Ny beholder betyder lavere lydniveau

Serres har ændret og forbedret deres beholdere

Den nye model

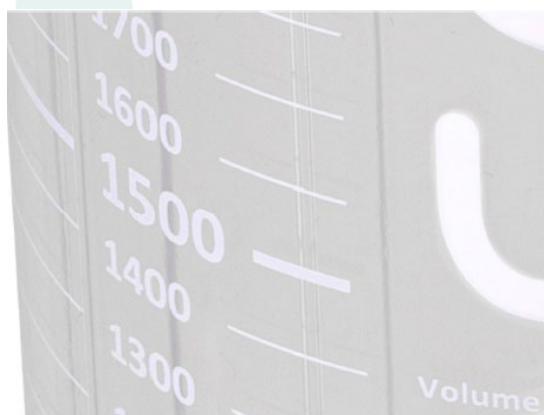
Den nye beholder har en modificeret vakuumkanal, der gør, at lydniveauet sænkes, og at karakteren af den lyd, der nu opstår, opleves som blødere end tidligere.

Den nye beholder fra Serres giver betydeligt mindre lyd end den gamle. Det viser sig også ved sammenligninger med de almindeligt forekommende produkter på markedet, at ved samme sugestrømning har Serres nye beholder et lavere lydniveau.

De nye beholdere har større tekst og tykkere aflæsningslinjer.

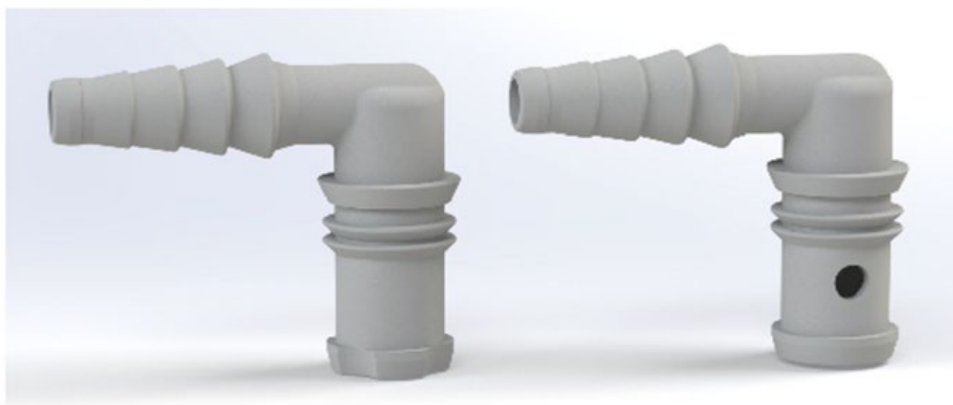
For yderligere at forbedre lydbilledet er der også blevet udviklet et nyt design til den grå genbrugelige konnektor.

Den gamle konnektor har en cirkulær krave og et hul i foden. Den nye har en forbedret indvendig kanal og kan genkendes på den kantede nederste krave.

Den nye konnektor er noget højere og giver bedre plads til fingrene ved opkobling og montering.

Husk på at alle nye produkter er fuldt kompatible med hinanden, gammel som ny konnektor til hvilken som helst beholder (ny eller gammel).

Dog får du den bedste effekt (lydsækning) med den NY konnektor sammen med den NY beholder.
